ANNEXE liée au cerfa 14734.04 et à la demande de compléments du cas par cas du 16/01/2024 :

Rubrique 4.1

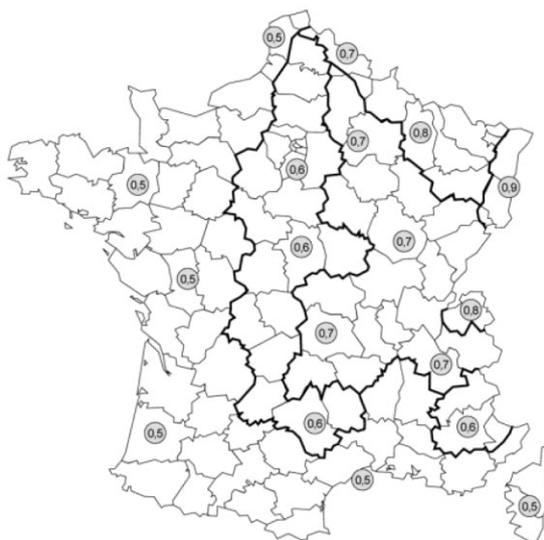
Au niveau des fondations envisagées :

- Selon la carte de Profondeur hors-gel des fondations ci-dessous, le projet est situé dans une zone où toute réaction sur les fondations sera négligée sur 0.50 m de hauteur minimum par rapport au TN (terrain naturel)
- Nous envisageons des pieux forés béton de diamètre 520 mm et de 4.20 m de profondeur.
- Ce dimensionnement d'avant-projet pourra évoluer au cours des études d'exécution avec les entreprises missionnées sur site
